IZVJEŠTAJ KOMISIJI ZA OCJENU

Elaborata o procjeni uticaja na životnu sredinu za projekat “UREĐENJA DIJELA OBALE – JAVNO DIJELIMIČNO UREĐENO KUPALIŠTE U ĐENOVIĆIMA”

na kat.parceli br. 661/1 i 661/2 K.O.Đenovići, Opština Herceg Novi

Sl. 2.11. Udaljenosti predmetne lokacije od Kumbora odnosno nekadašnje kasarne Kumbor (Porto Novi) od lokacije

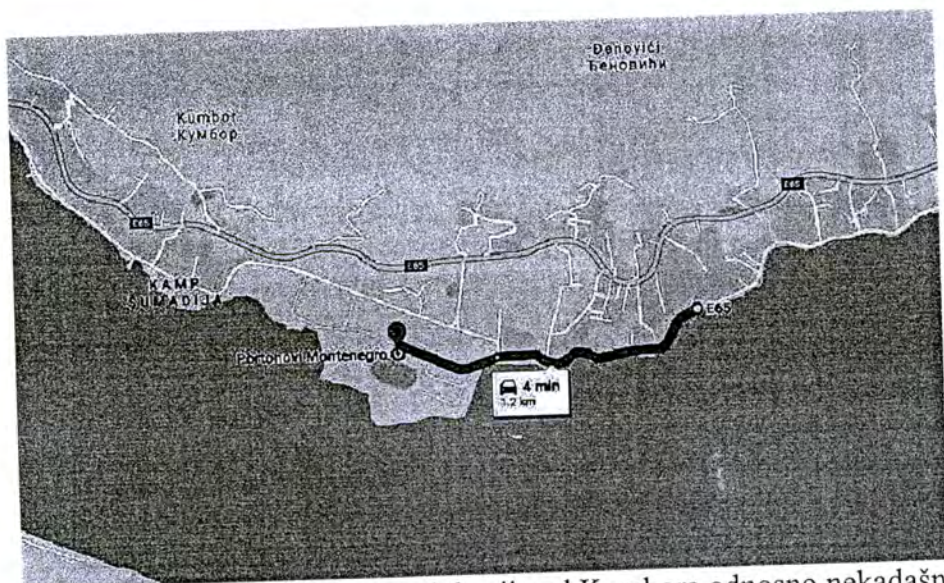
Primjedba 3. Dati grafički prikaz udaljenosti predmetne lokacije od Kumbora odnosno nekadašnje kasarne Kumbor (Porto Novi), pošto se u Elaboratu koriste podaci Baze studije-Marinski biodiverzitet (nulto stanje) za to područje.

Primjedba prihvaćena.

Na slici 2.11. dat grafički prikaz udaljenosti predmetne lokacije od Kumbora odnosno nekadašnje kasarne Kumbor (Porto Novi).

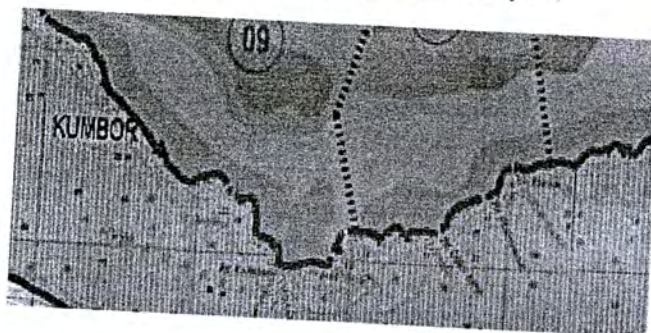
Primjedba 14. Na strani 34 u okviru potpoglavlja Seizmičke karakteristike navodi se da je rađena seizmička mikrorejonzacija, uz pojašnjenje metoda. Nedostaje karta seizmičke mikrorejonzacije, kao i podatak o tome kojoj seizmičkoj zoni pripada područje. Pored navedenog, kao sugestiju, navodimo podatak da se podaci o seizmičnosti terena obično navode uz podatke o geološkoj građi.

Primjedba prihvaćena.

Efekte zemljotresa iz 1979. godine definisali su svojim posledicama i pojavama seizmičke karakteristike ovog područja. Zona zahvata spada u zonu umerenog (manji dio zahvata-VIII MCS i

...potencijala seizmičke nestabilnosti (IX MCS). Na posmatranom zahvatu izdvojeno je šest seizmičkih zona: B3, C1, C2, C3, D, N. Teren je uslovno stabilan što znači da je u prirodnim uslovima stabilan, ali pri izvođenju građevinskih radova ili pri izrazitoj promjeni prirodnih faktora, može postati nestabilan. Na području obalu gdje je zabilježena pojava likvifikacije teren se može smatrati i nestabilnim bez obzira što je u uslovima prirodne ravnoteže, ali bez obzira na to izuzetno je nepovoljan za izvođenje građevinskih radova.

Nosivost terena je uglavnom određena kroz sljedeće kategorije:
